改善箇所説明図

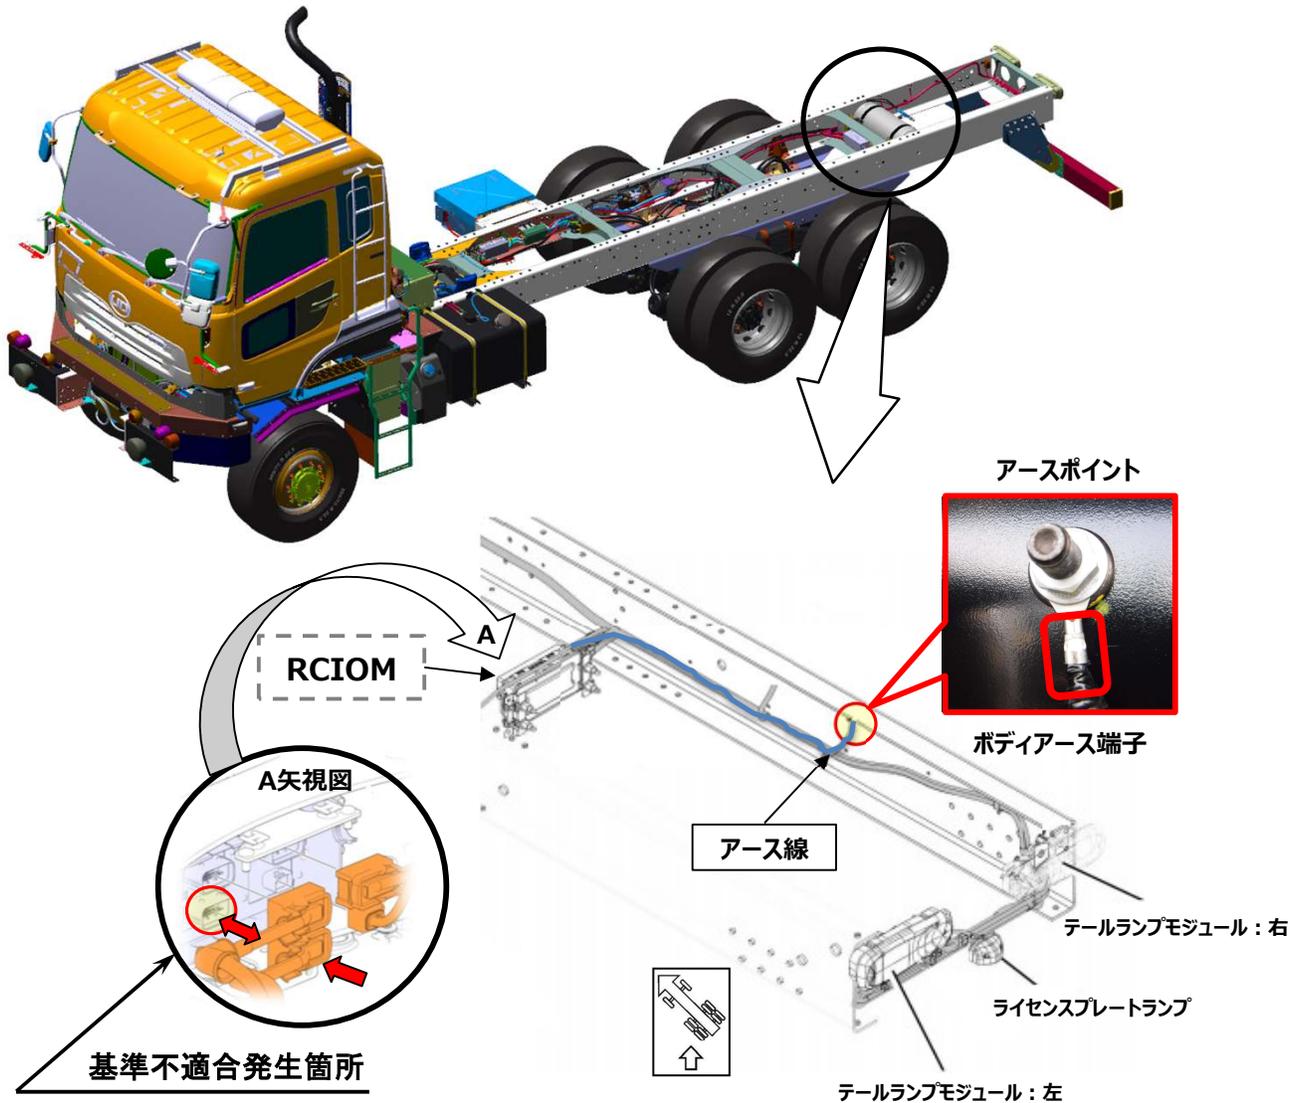
除雪車両（総輪駆動車）において、リアシャーシ入出力モジュール（RCIOM）に接続するハーネスのボディアース端子部の防水処理が不適切なため、雨水または雪解け水等がアース線に浸透し RCIOM接続コネクタ内を腐食させることがある。そのため、導通不良または短絡により運転席のマルチディスプレイモニターに警告メッセージが表示され、テールランプ類が不点灯となるおそれがある。

全車両、アース線を対策品に交換する。また、RCIOM接続コネクタを点検し、腐食状態が酷い場合はハーネス全体及びRCIOMを新品に交換する。

対策品の準備に時間を要するため、暫定措置としてアース線のボディアース端子部にブチルテープで防水処理を実施し、対策品の準備ができ次第、恒久対策を実施する。なお、RCIOM接続側ハーネスコネクタを点検し、腐食状態がみられる場合はコネクタを新品に交換する。
